修改

修改设计内容

一、根据使用功能要求，C-1#楼一层局部做如下调整：

原图

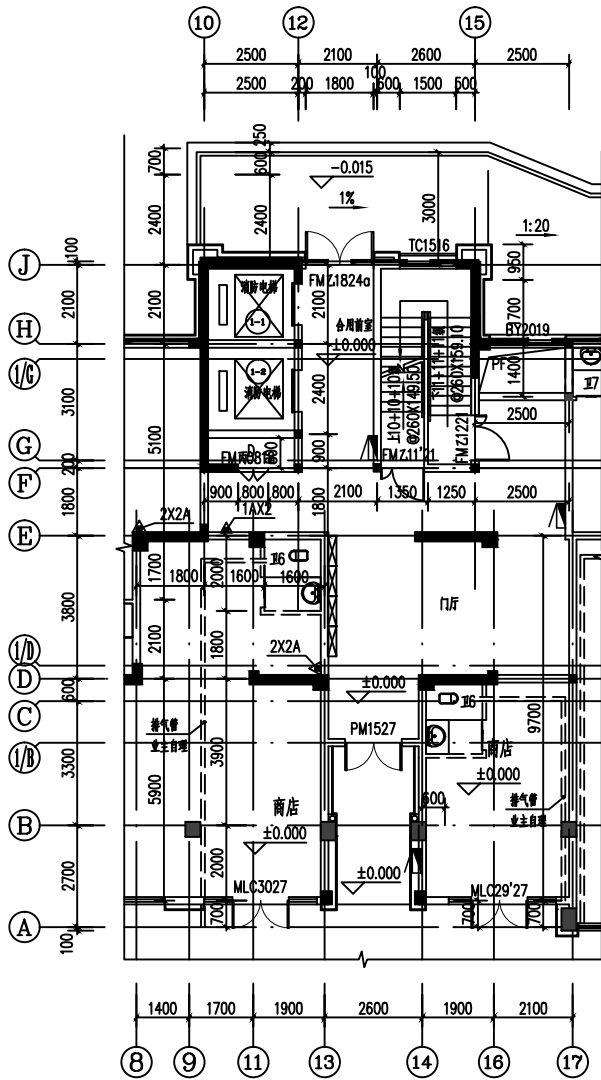
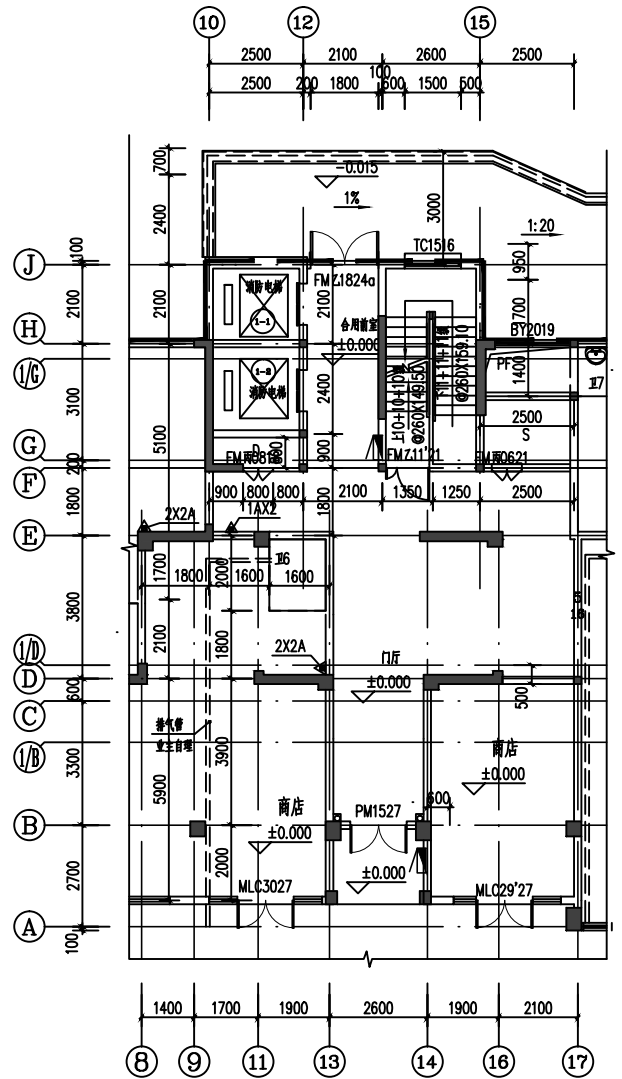
- 1、一层15轴楼梯防火门FM乙1221取消，改为砌体；F轴×15轴-17轴增设墙体及防火门FM丙0621。
- 2、1/B轴×13轴-14轴PM1527向B轴平移2100mm。
- 3、D轴×14轴~17轴商店墙体南移0.05米。
